Изменение № 3 ГОСТ 209—75 Резина и клей. Методы определения прочности связи с металлом при отрыве

Утверждено и введено в действие Постановлением Государственного комитета СССР по стандартам от 27.06.89 № 2088

Дата введения 01.01.90

Черт. 2

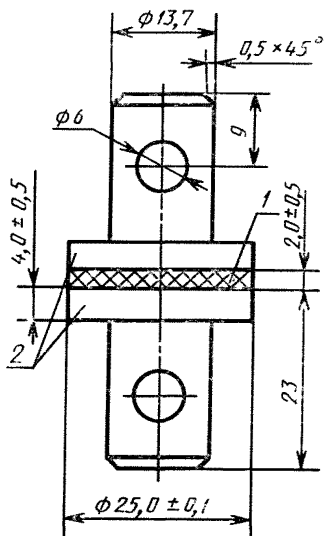
Пункт 2.1.2. Первый абзац. Исключить слова: «толщиной не менее 3 мм»; чертёж 2 заменить новым (см. с. 210).
